UNIVERSIDAD TECNOLÓGICA DE PEREIRA

LICITACIÓN PÚBLICA No. 31 DE 2009

ADECUACIÓN ELÉCTRICA Y CIVILES PARA LA CONSTRUCCIÓN DEL CENTRO DE PROCESAMIENTO DE DATOS DE LA UNIVERSIDAD TECNOLÓGICA DE PEREIRA

ADENDO No. 4

Detalle luminaria 2x32 t8

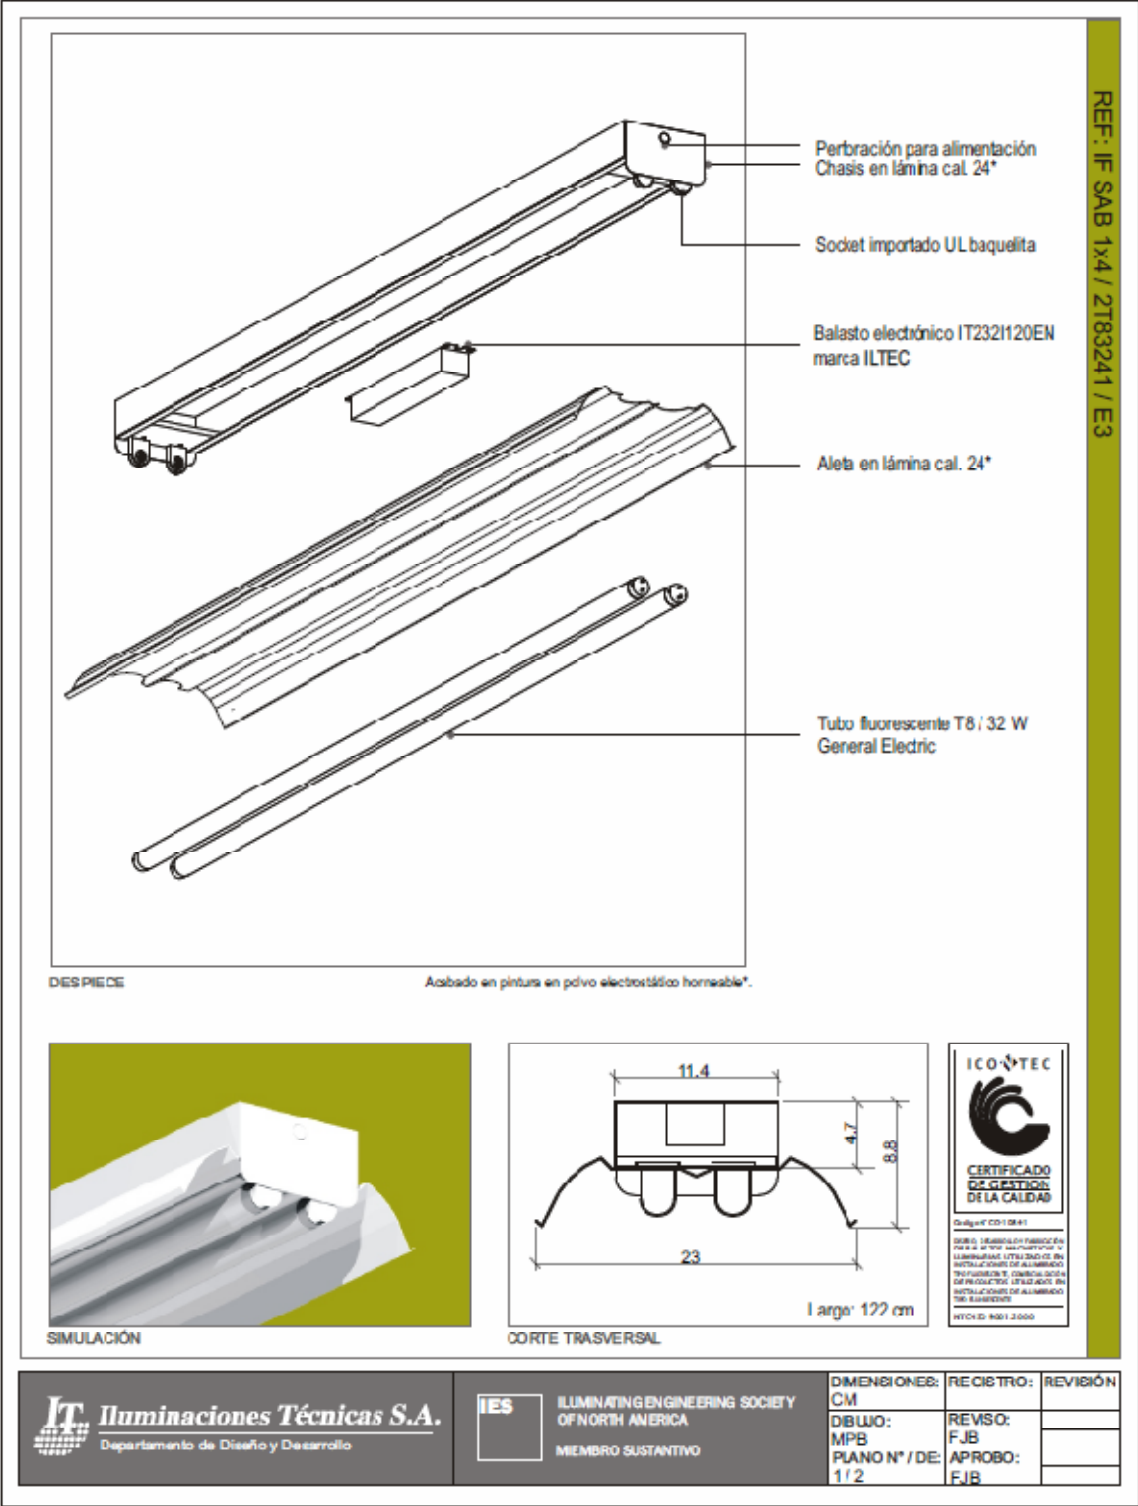
G. Para las luminarias no se especifican la temperatura del color de la fuente luminosa ni si se requiere rejilla parabólica. Sería muy conveniente que la Universidad entregara el diseño con la ubicación de las luminarias y la forma geométrica de las mismas (cuadradas 60x60 cm o rectangulares 1,2 m).

El ítem 4.17 SUMINISTRO DE LUMINARIAS T8 de las especificaciones técnicas queda de la siguiente forma.

Suministro e instalación de luminarias fluorescente, tipo abierta, con aleta blanca de sobrepone de 2x32w T8, balasto electrónico $F_p = 0.99$, THD < 10%, voltaje universal, garantía de 5 años, incluye dos tubos fluorescentes trifosforo de 24000 horas de vida marca Philips, Osram, General Electric luz del día. Construida en lámina cold rolled calibre 22, pintura electrostática color blanco, y aletas para dar una mayor reflexión troqueles adecuados para la canalización. Marca: Iluminaciones Técnicas o similares.
